*Ministero dell' Ambiente e della Sicurezza Energetica*  
Commissione Tecnica di Verifica dell'Impatto Ambientale – VIA e VAS

**Parere n. 847 del 25 settembre 2023**

<b>Progetto:</b>	<p><i>Verifica di assoggettabilità alla VIA</i></p> <p><b>Progetto Datacenter A1 - WTR, Settimo Milanese (MI)</b></p> <p><b>ID_VIP: 9549</b></p>
<b>Proponente:</b>	<p><b>MICROSOFT 4825 ITALY S.R.L.</b></p>

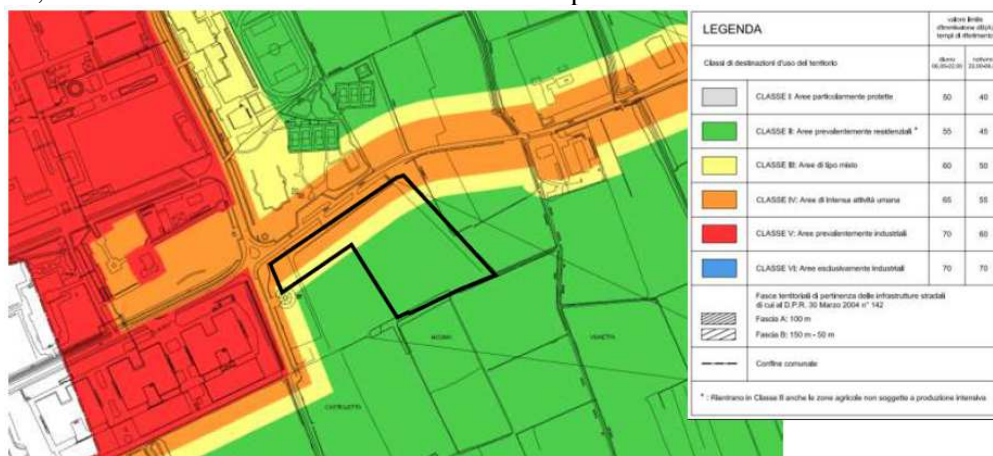
- Si è proceduto all'acquisizione della documentazione costituente il Piano di Zonizzazione Acustica (PZA) del Comune di Settimo Milanese al fine di individuare le zone acustiche di appartenenza dell'attività e dei recettori sensibili.  
A pag.11 si riporta la seguente immagine, con uno stralcio della classificazione acustica comunale in cui si possono vedere le aree occupate dagli altri due datacenter, in servizio e previsto situati in classe V°, e il datacenter in esame ubicato in una zona protetta di classe II°:

Il Proponente conclude lo Studio acustico affermando che tutti i limiti normativi sono rispettati, sia nel periodo diurno che in quello notturno, tuttavia, i livelli di rumore ambientale previsti nell'intorno dell'area di progetto suggeriscono una modifica della classe di zonizzazione acustica comunale per l'area di progetto.
